**AVIS RELATIF À LA PROTECTION
CONTRE LES EVENTUELS EFFETS NOCIFS ET NUISANCES
PROVOQUÉS PAR LES RAYONNEMENTS NON IONISANTS
GÉNÉRÉS PAR DES ANTENNES ÉMETTRICES STATIONNAIRES**

Commune : LEGLISE - Exploitant : PROXIMUS

Référence exploitant : 63MEL_00

Rapport n° 812 / 2025

Figure 1 : Vue en plan des lieux de séjour et des points de contrôle

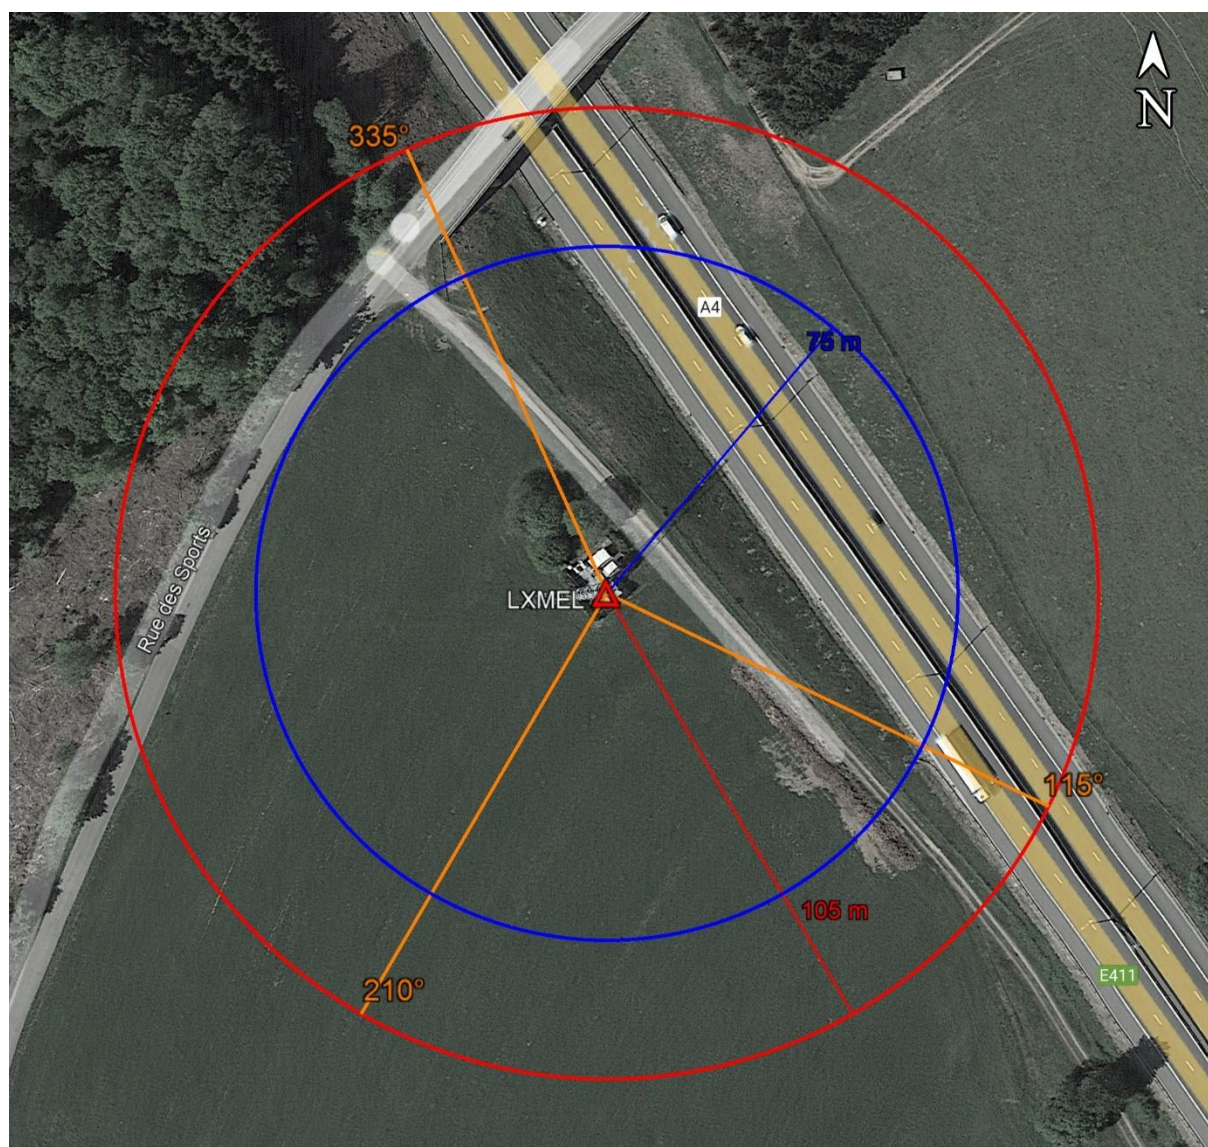
Les fréquences d'émission, la puissance rayonnée par chacune des antennes et leur gain permettent de déterminer le rayon de la zone à analyser. Tout dépassement de la limite par installation est exclu en dehors de cette zone. Le tableau 2 reprend les 35 LS² pour lesquels l'indice d'exposition est le plus élevé. Les différentes colonnes indiquent :

- le numéro du point de contrôle repris sur un des plans de la figure 1;
- le numéro du LS dans lequel se trouve le point de contrôle de la 1^{ère} colonne ;
- l'atténuation d'obstacle prise en compte pour le calcul de l'indice d'exposition dans le LS ;
- le résultat du calcul de l'indice d'exposition.

N° point de contrôle	LS	Atténuation (dB)	Indice d'exposition relatif à la limite par installation IE_i
Aucun lieu de séjour ne se trouve dans la zone où la limite d'immission pourrait être atteinte

En ce qui concerne les antennes de l'installation mentionnées dans le tableau 1, la distance maximale à laquelle la limite pourrait être atteinte, à l'extérieur, est égale à 104,9 m. S'il n'y a pas de LS à une distance inférieure, les antennes respectent forcément la limite d'immission.

Dans le cas des LS situés à l'intérieur des bâtiments, une atténuation d'obstacle est prise en compte et il en résulte que la distance maximale à laquelle la limite pourrait être atteinte se réduit à 74,8 m.

Figure 2 : Vue en plan des installations d'antennes dans un rayon de 300 mètres autour de l'installation faisant l'objet de la demande d'avis

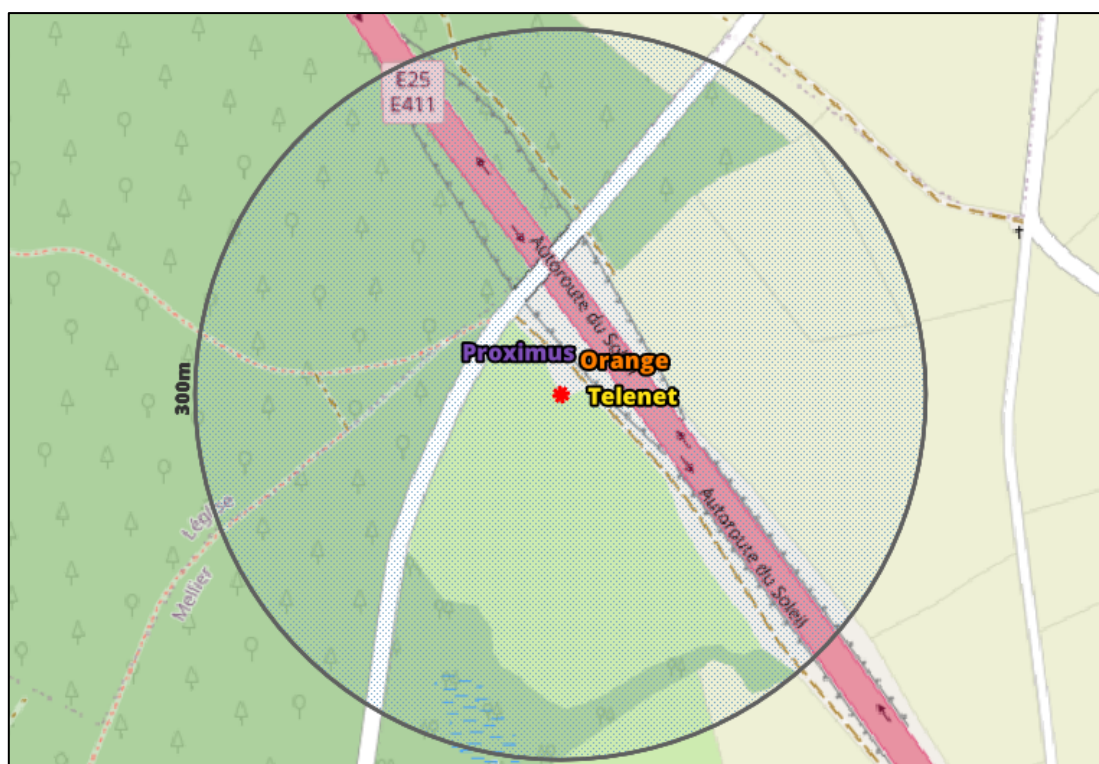
Le plan en projection verticale de la figure 2 indique la localisation des installations d'antennes émettrices stationnaires visées par le décret et situées dans un rayon de 300 mètres autour de l'installation référencée dans le paragraphe 2 et localisée au centre du cercle. Les données de localisation de ces antennes et les avis correspondant sont accessibles via le cadastre en ligne des antennes émettrices stationnaires⁸. Les installations prises en compte dans l'évaluation du respect de la limite cumulative sont les installations d'antennes émettrices déclarées en service par l'exploitant à la date du présent avis, à l'exception de l'installation référencée dans le paragraphe 2 et éventuellement d'autres installations ayant fait l'objet d'une demande d'avis à la même date et qui sont situées à l'intérieur de la zone de 300 mètres de rayon.

- a) il y a au plus 4 installations d'antennes émettrices stationnaires présentes dans la zone d'évaluation de 300 mètres de rayon représentée dans la figure 2, y inclus l'installation référencée dans le paragraphe 2 : la limite cumulative définie à l'article 4, §2 du décret est nécessairement respectée dans les lieux de séjour à l'intérieur de la zone d'évaluation de 300 mètres de rayon ;

- b) il y a exactement 5 installations d'antennes émettrices stationnaires présentes dans la zone d'évaluation de 300 mètres de rayon représentée dans la figure 2, y inclus l'installation référencée dans le paragraphe 2 et il existe, pour 3 ou 4 de ces installations, un avis attestant le respect de la limite abrogée de 3 V/m : la limite cumulative définie à l'article 4, §2 du décret est nécessairement respectée dans les lieux de séjour à l'intérieur de la zone d'évaluation de 300 mètres de rayon ;

- c) dans tous les autres cas, il a été vérifié que la limite cumulative définie à l'article 4, §2 du décret n'est pas dépassée dans les lieux de séjour sur base du nombre d'installations localisées dans la zone d'évaluation de 300 mètres de rayon représentée dans la figure 2, de leur localisation ainsi que des données inscrites dans la figure 1 et au paragraphe 4 du présent avis et dans les avis attestant le respect de la limite par installation ou de la limite abrogée de 3 V/m relatifs aux autres installations reprises dans la figure 2.

Compte tenu des considérations ci-dessus, il apparaît que l'intensité du rayonnement électromagnétique généré, dans les lieux de séjour situés dans un rayon de 300 mètres autour de l'installation référencée dans le paragraphe 2, par l'ensemble des antennes émettrices stationnaires de l'ensemble des exploitants du même site d'antennes émettrices stationnaires respecte la limite fixée à l'article 4, § 2 du décret.
